ASD16DC 隔离开关短接排变更通知

No: NC-A-2024-1

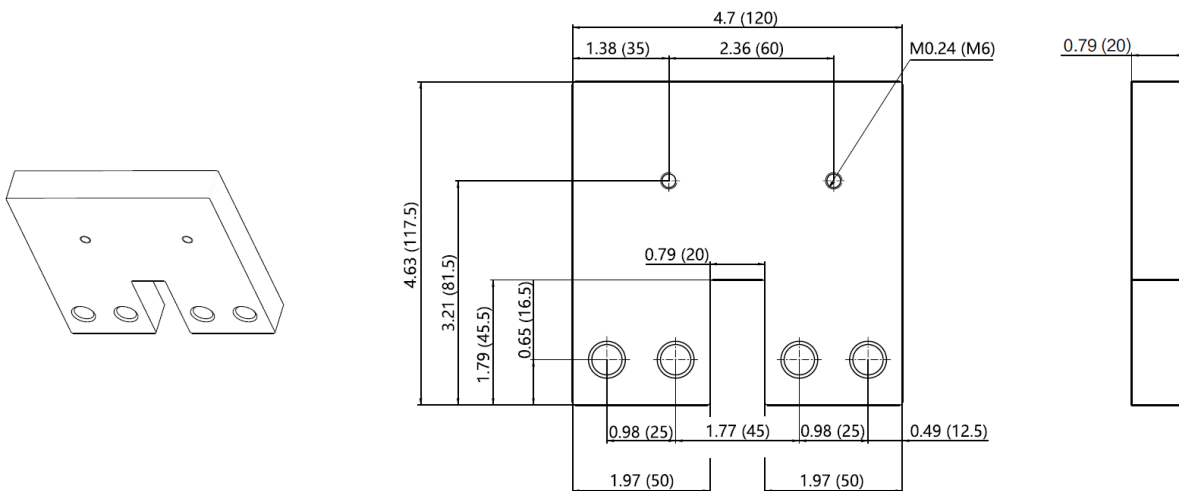
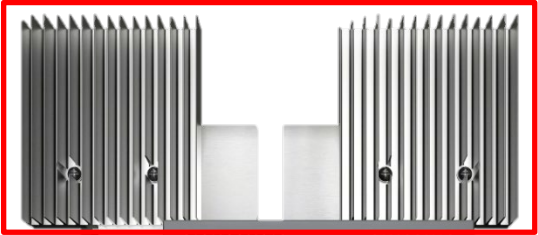
因产品升级需要, 我们对 1500Vdc ASD16DC 隔离开关的短接排尺寸进行了如下变更,
in (mm)

变更前

变更后

短接排尺寸 L*W*H (in/mm)	SKU 码	订货代码
变更前	6.8 (172) *4.63 (117.5) * 0.75 (19)	+JPR10N16	1800514
变更后	4.7 (120) *4.63 (117.5) * 0.79 (20)	+JPR10N16U	1801095

变更后的产品整体尺寸会更紧凑、更加节省柜体空间, 产品材质、性能及参数等不受影响。此变更预计将于 2024 年 7 月 26 日 起执行, 望周知。

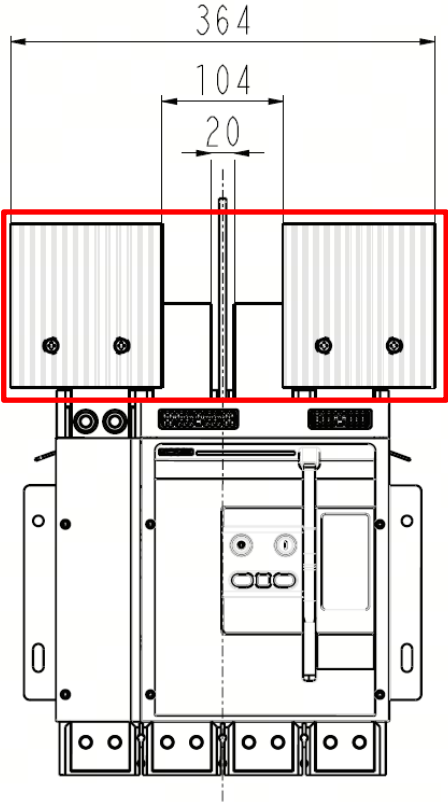
变更前

变更后

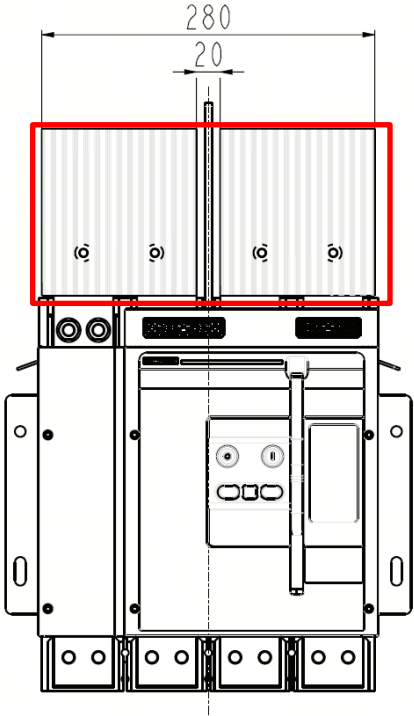
变更前

变更后
